改善箇所説明図

不具合の内容

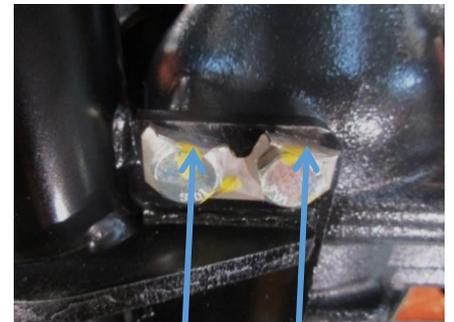
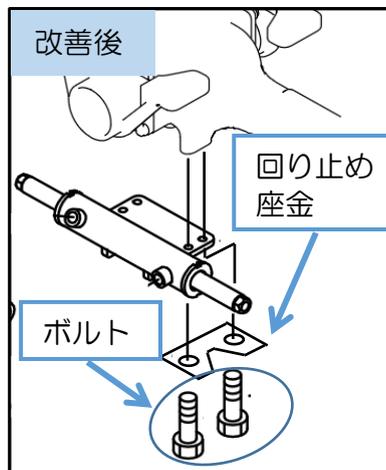
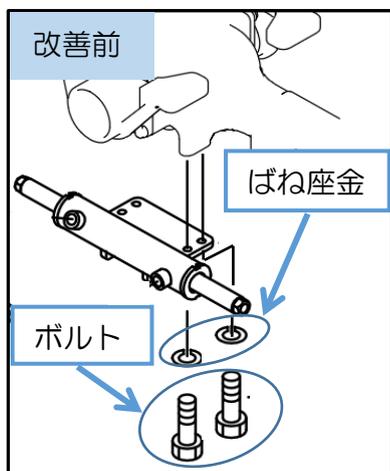
四輪操舵の農業用薬剤散布車のかじ取装置において、かじ取装置の取付けボルトの締付トルクが不適切なため、操舵時にストッパに当てる操作を繰り返すと取付けボルトに緩みが発生するものがある。そのため、取付けボルトが脱落し、操舵が出来なくなるおそれがある。

全車両、前輪及び後輪のかじ取装置の取付けボルトと座金を変更し、締付トルクを上げて締め付け、かつ座金によるボルトの回り止めを行う。

ボルト締め付後、回り止め座金を折り曲げる。
